中間報告（本文編） 正 誤 表

中間報告（本文編）正誤表

図Ⅱ-4 積算線量推定マップ（平成 23 年 11 月 11 日までの積算線量）
文部科学省「放射線量等分布マップについて」を基に作成 背景地図：電子国土

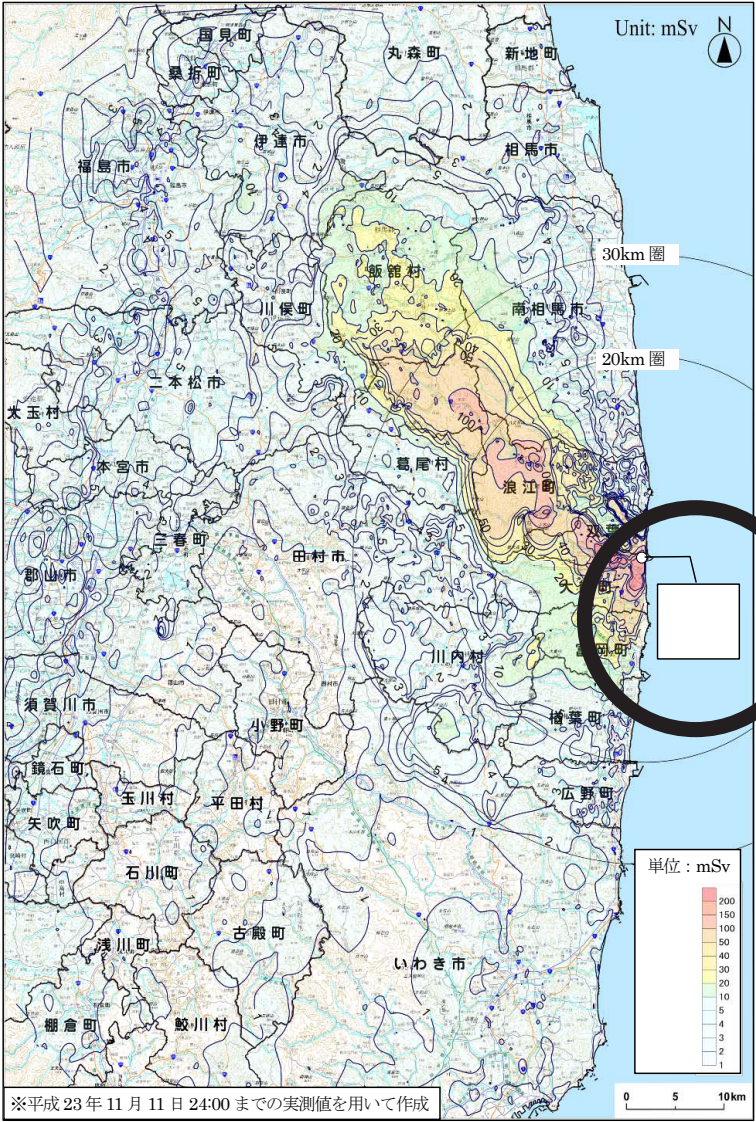
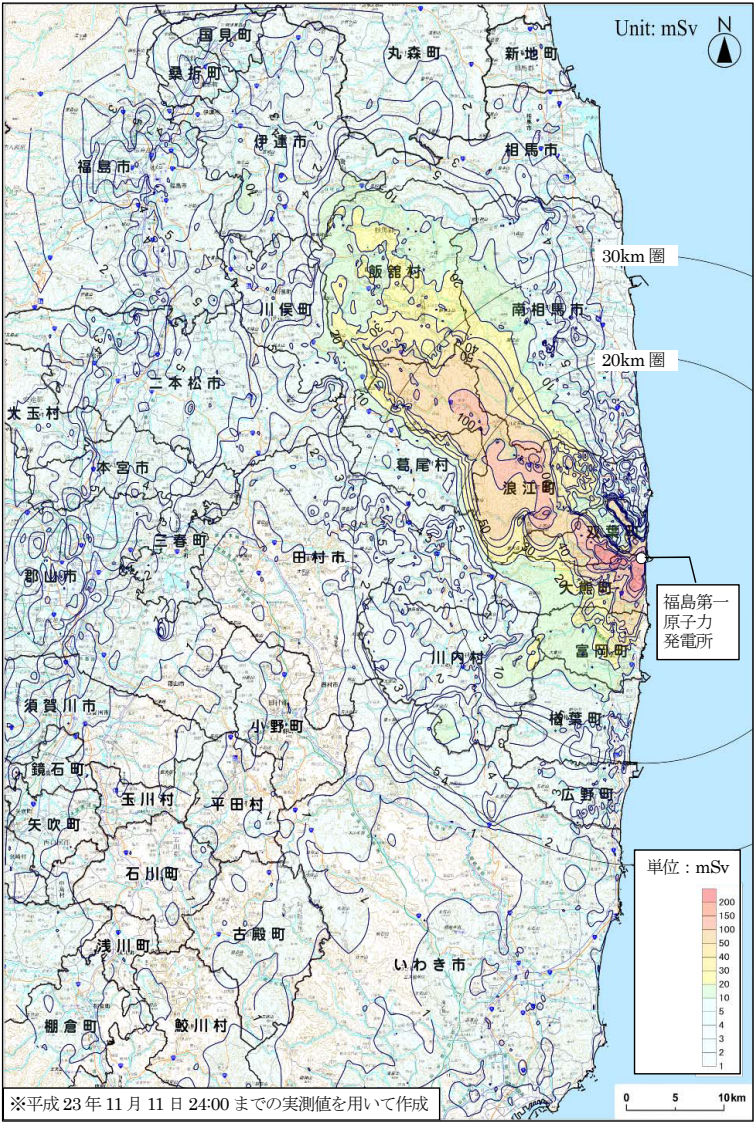
p40 誤

p40 正

図Ⅱ-5 積算線量推定マップ（平成 24 年 3 月 11 日までの積算線量）
文部科学省「放射線量等分布マップについて」を基に作成 背景地図：電子国土

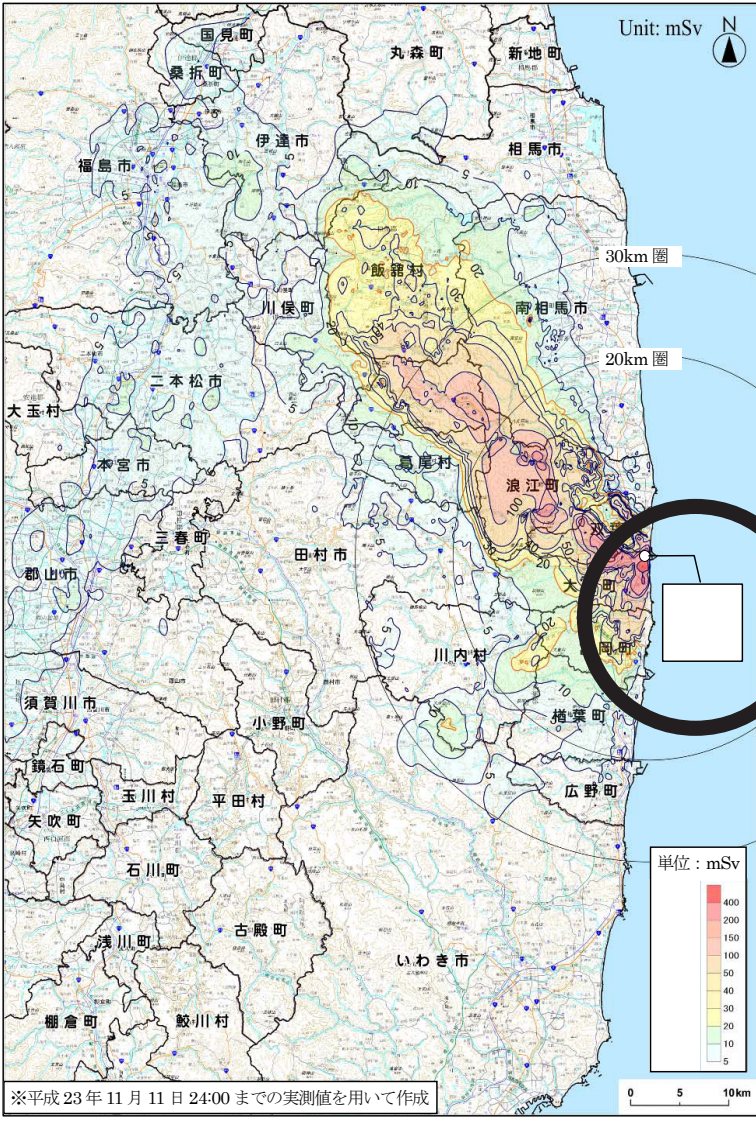
p41 誤

p41 正

図V-1 循環注水冷却の系統概要図（8月19日以降）（東京電力作成資料を基に作成）

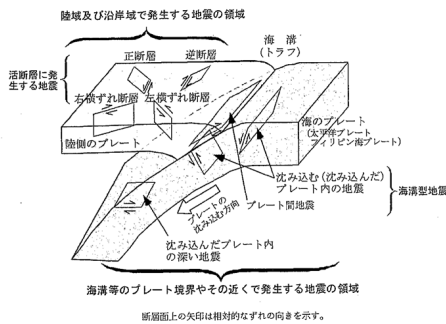
p342 誤

p342 正

図VI-4 日本列島とその周辺で発生する地震のタイプ

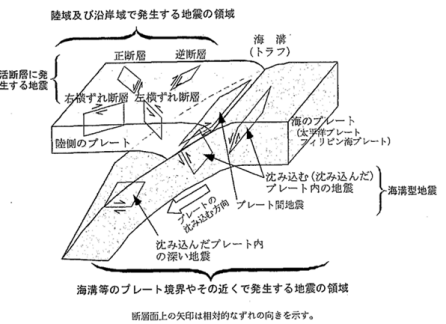
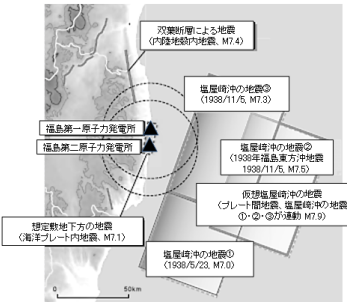
p371 誤

p371 正

図IV-2 計装ラックの位置及びその確認経路 東京電力作成資料を基に作成

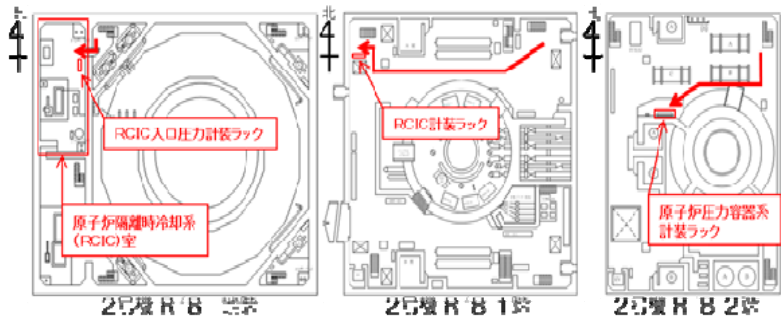
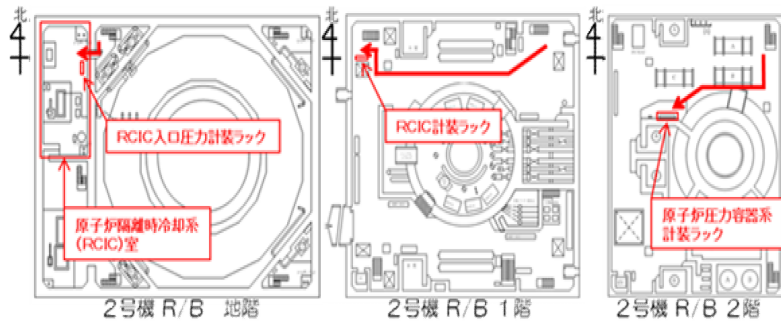
p145 誤

p145 正

図IV-3 MO弁の位置

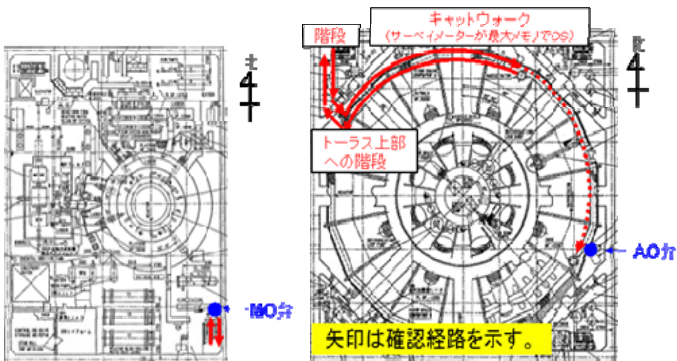
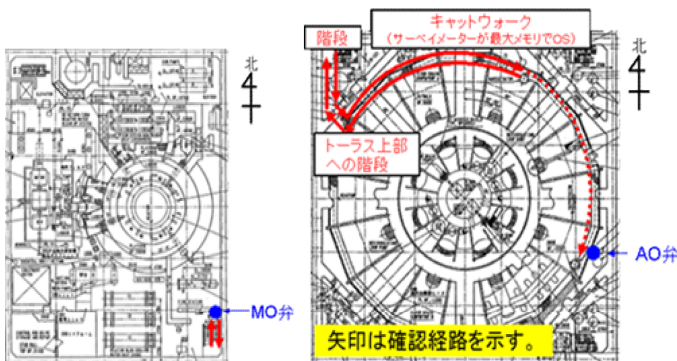
p152 誤

p152 正
